改善箇所説明図

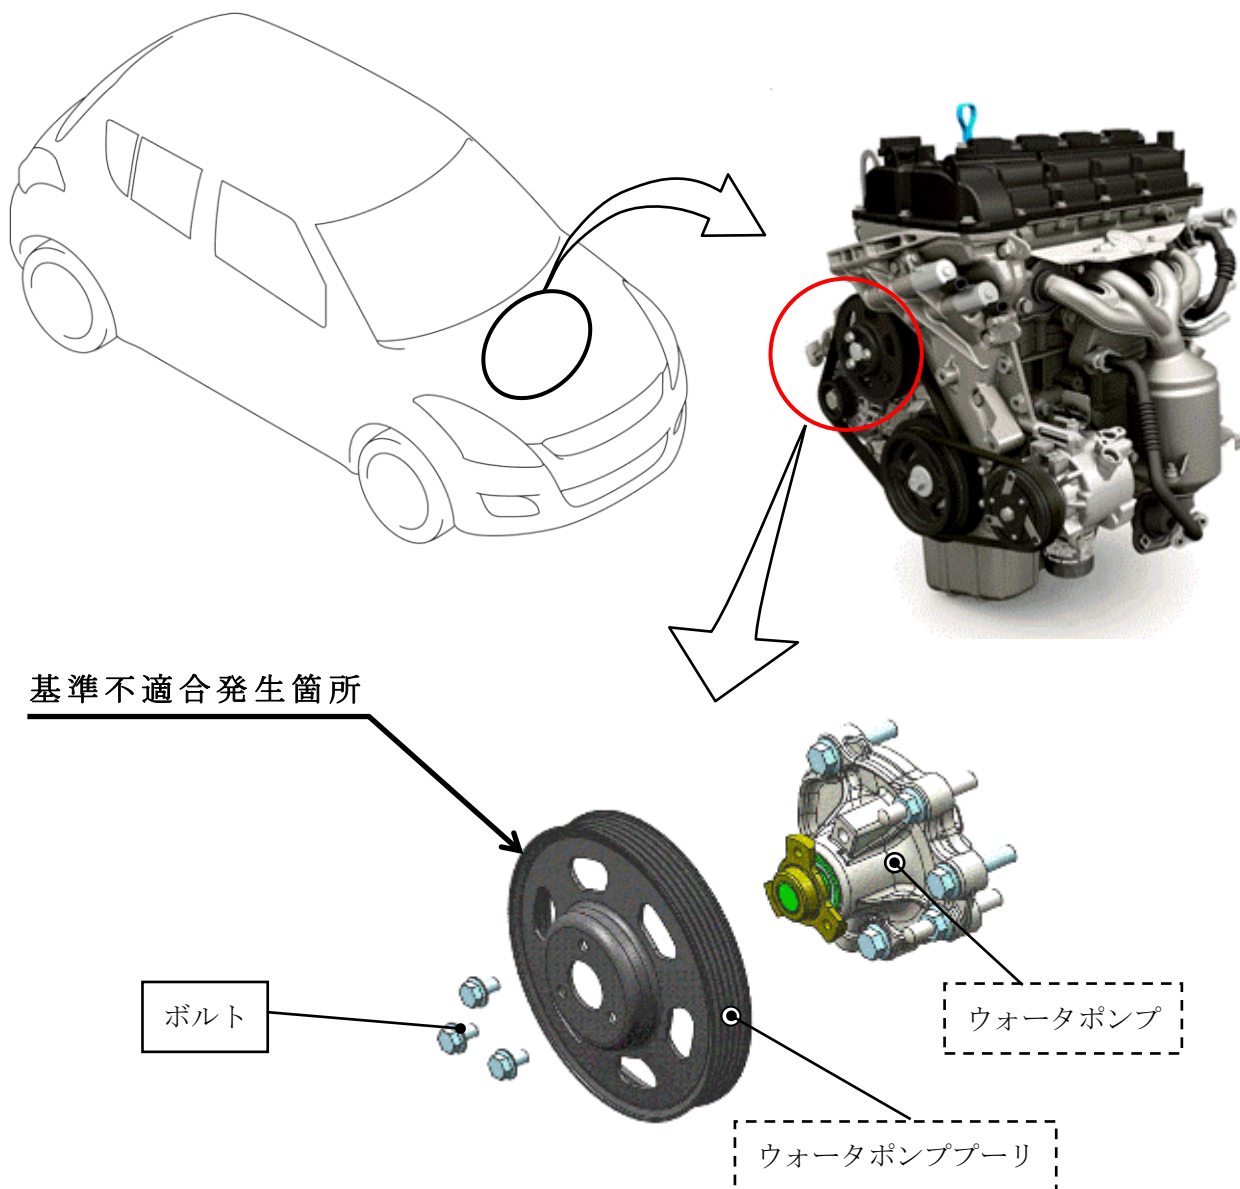
ウォーターポンプとウォーターポンププーリを締結するボルトの締結力が不足しているため、当該ボルトが緩み、異音が発生するものがある。そのため、そのまま使用を続けると、当該ボルトが脱落して補機ベルトが外れ、発電不良及び冷却不良により警告灯が点灯し、最悪の場合、エンジンが停止して再始動できなくなるおそれがある。

全車両、ウォーターポンププーリ締結ボルトの締付けトルクを点検し、緩みのあるものはウォーターポンプとウォーターポンププーリを新品に交換するとともに、締結ボルトを対策品に交換し、改善した規定トルクにて締付ける。緩みのないものは、締結ボルトを対策品に交換し、改善した規定トルクにて締付ける。
